Informe Consolidado de Solicitud de Aclaraciones, Rectificaciones y/o Ampliaciones Complementario a la Declaración de Impacto Ambiental del Proyecto "Parque Fotovoltaico Manzano III"

Nombre del Titular : ANDINA SOLAR 14 SPA
Nombre del Representante Legal : Maria Monserrat Sendin Alvarez
Dirección : Avenida Limache 3405 of 58 - Viña del Mar

El presente Informe Consolidado de Solicitud de Aclaraciones, Rectificaciones o Ampliaciones a la Declaración de Impacto Ambiental del proyecto "Parque Fotovoltaico Manzano III", contiene las observaciones generadas en virtud de la revisión de la Adenda.

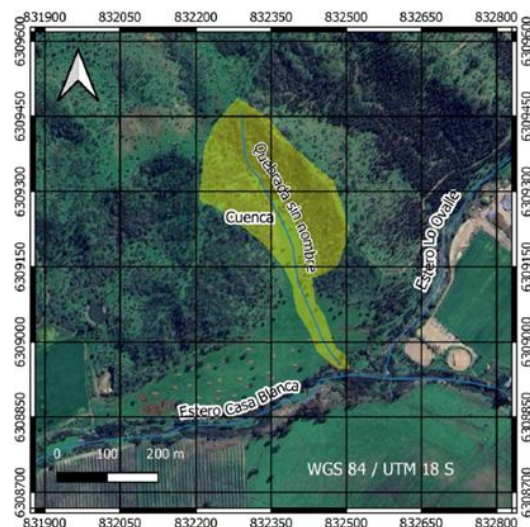
10. **Artículo 140 del Reglamento del SEIA**, permiso para la construcción, reparación, modificación y ampliación de cualquier planta de tratamiento de basuras y desperdicios de cualquier clase o para la instalación de todo lugar destinado a la acumulación, selección, industrialización, comercio o disposición final de basuras y desperdicios de cualquier clase; cuyo requisito de otorgamiento consiste en que las condiciones de saneamiento y seguridad eviten un riesgo a la salud de la población; se solicita al titular indicar expresamente como se protegerá los residuos almacenados del factor lluvia al interior del sitio dispuesto para su acumulación.

Fuente: Figura 6, Anexo 2.4 de la Adenda.

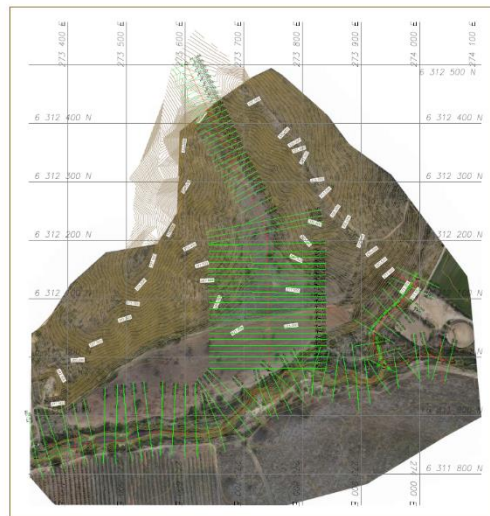
- a) La quebrada consultada en la respuesta N°43 de la Adenda, es reconocida en el nuevo análisis presentado, y si bien la metodología del análisis hidrológico utilizada es adecuada, sin embargo, el área de la cuenca presentada en la Figura 6 del Anexo 2.4 da cuenta de una incorrecta delimitación de la superficie de la cuenca, omitiendo áreas en la parte baja de la quebrada que sí generan un aporte de caudal durante periodos de lluvia.

Es más, en la ya mencionada Figura 6, se delimita la cuenca aportante de la quebrada sin nombre, no obstante, se observa que dicha delimitación no es la correcta, toda vez que al visualizar el Anexo 2.4.2, en particular el plano topográfico, existe un área aportante al sur oriente del sector, que no se encontraría incluida.

Por lo anterior, se solicita realizar una correcta delimitación de la cuenca, mediante un cuidadoso análisis de la topografía levantada y reconocer esta nueva cuenca aportante para la quebrada sin nombre.

Fuente: Figura 10, Anexo 2.4 de la Adenda

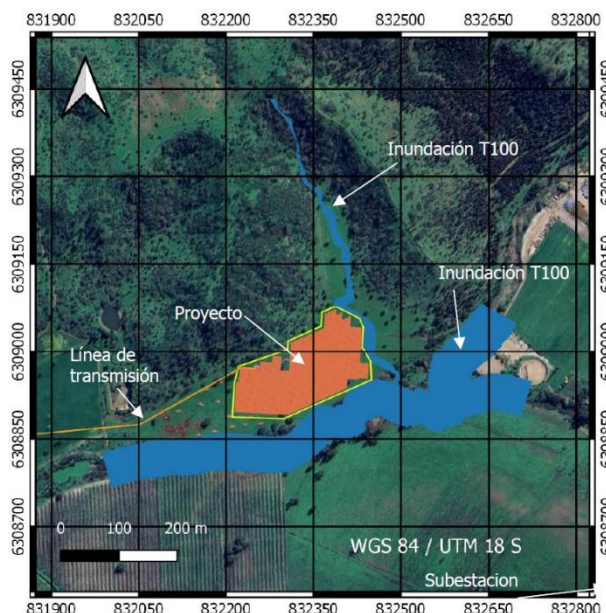
- b) De la comparación del trazado de la quebrada y su cuenca de la Figura 6 del Anexo 2.4 con la superficie de inundación de la Figura 10 del mismo anexo y del análisis de las curvas de nivel de los Anexos 2.4.2 y 2.4.2, se concluye que existen diferencias que sugieren que la superficie de inundación es poco representativa. Para aclarar esta ambigüedad, es necesario contar los archivos digitales de modelación, tal como se solicitó en la observación N°43 del ICSARA, pero que fue omitido por el Titular. Se solicita dar respuesta mediante un análisis de la topografía de la quebrada y del modelo hidráulico, cuyos archivos digitales deberán adjuntarse para realizar una adecuada revisión de la configuración e interpretación de resultados dada por el titular.

Fuente: Plano Inundación, Anexo 2.2 del Anexo 2.4.2 de la Adenda

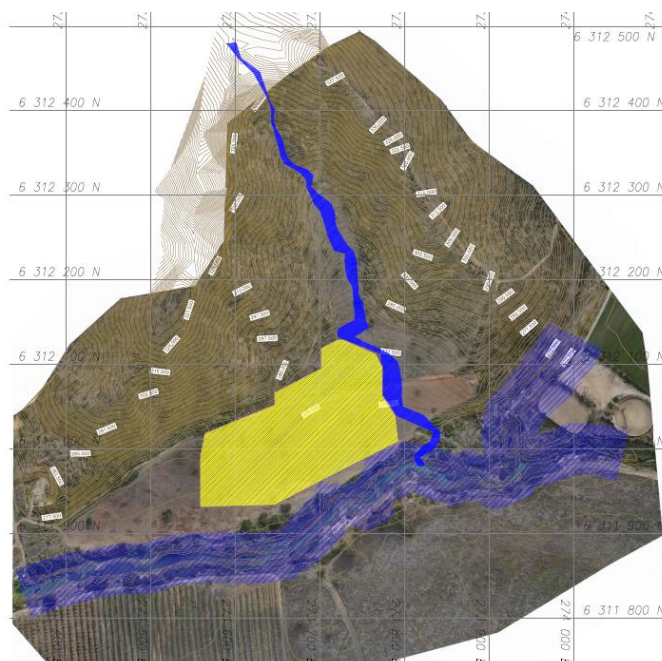
- iii. Las secciones transversales de los esteros Lo Ovalle y Casablanca revelan una insuficiente topografía, que da a lugar a resultados de modelación incorrectos debido a que este error fuerza al modelo a generar paredes verticales ficticias que limitan la superficie de inundación y subestima la superficie de los cauces de los esteros. Se debe complementar la información topográfica de las secciones transversales y realizar nuevamente la modelación hidráulica.

- e) Se observa que para todos los cauces (Estero Casablanca, Estero Ovalle y Quebrada sin nombre), las modelaciones hidráulicas, se ven limitadas por paredes ficticias, por lo que el titular debe extender el área de análisis, de manera de representar efectivamente las áreas de inundación, asociadas a una crecida con periodo de retorno de 100 años.

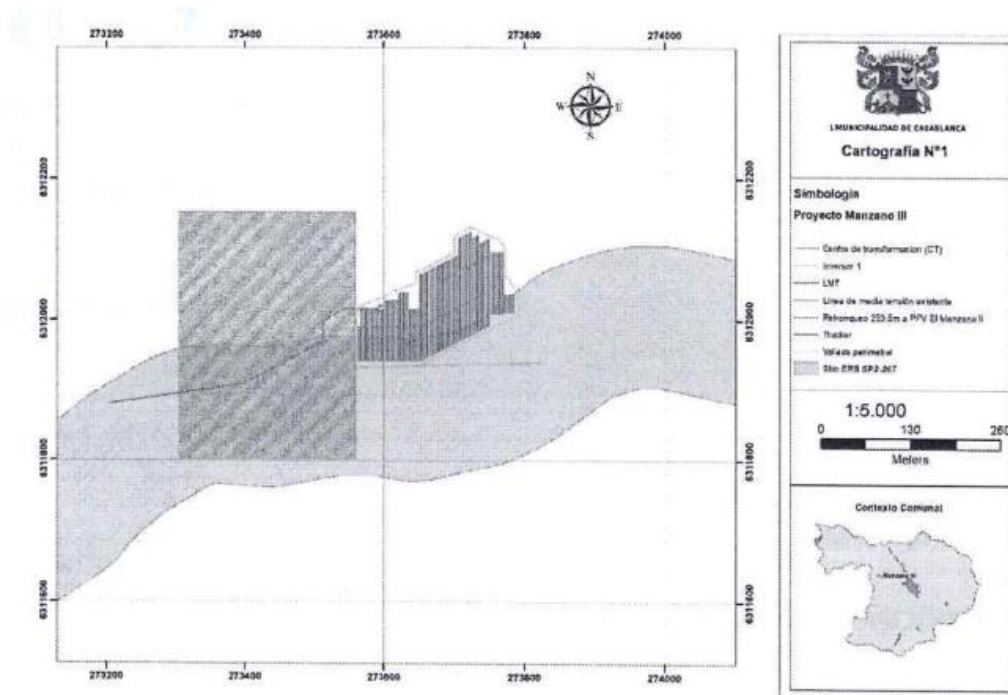
Cabe señalar, que el Servicio Agrícola y Ganadero no participa en acciones de coordinación, rescate y traslado de los ejemplares, por lo que se requiere que el titular disponga de lo mencionado previamente. Por lo anterior, debe corregir el Anexo 2.5. Actualización Plan de Contingencias y Emergencias, en cuanto a las “Acciones o medida a implementar para controlar la emergencia”.

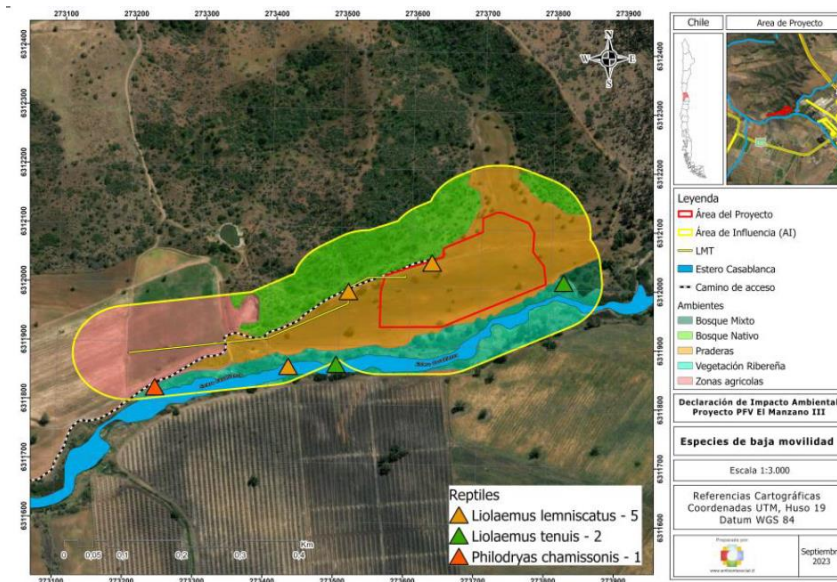
25. Respecto del CAV “Mejora de Suelos Agrícolas orientado a la agricultura campesina”, descrito en la Tabla 3 del Anexo 4.4 de la Adenda, se tienen las siguientes observaciones:

- a) Se debe revisar la información entregada, tanto en el objetivo, descripción, forma y oportunidad, eliminando todo lo relacionado a las acciones que ejecutará la dueña del terreno; es decir, el CAV debe detallar exclusivamente lo relacionado con la implementación del sistema de riego. Por ejemplo, en la forma y oportunidad debe eliminar que implica la reforestación con arboles y arbustos nativos, que tal como ahí se precisa, entre paréntesis, “no la realiza el titular”.
